改善箇所説明図

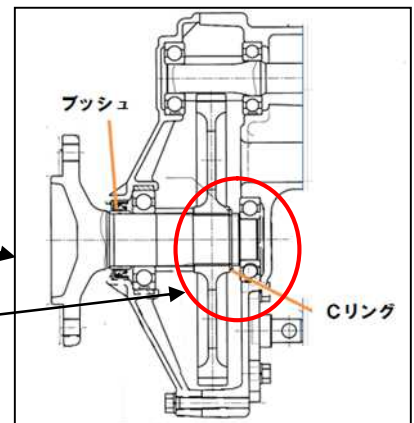
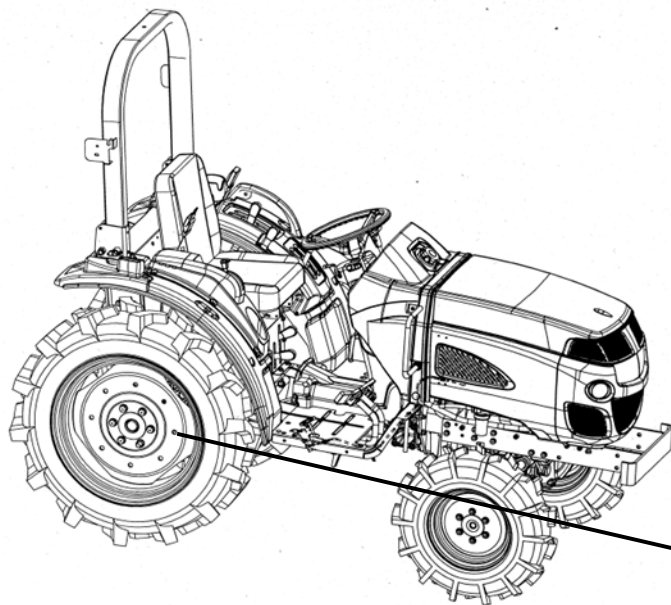
不具合発生箇所

農耕トラクタにおいて、車軸の製造が不適切なため、車軸の抜け止め用のCリングが正規の位置に組付けられていないおそれがある。そのため、そのままの状態で使用を続けると、車軸を固定しているブッシュ等が摩耗して車軸にがたつきが生じ、最悪の場合、走行中に車軸が抜けるおそれがある。

改善措置の内容

全車両、車両交換を行う。
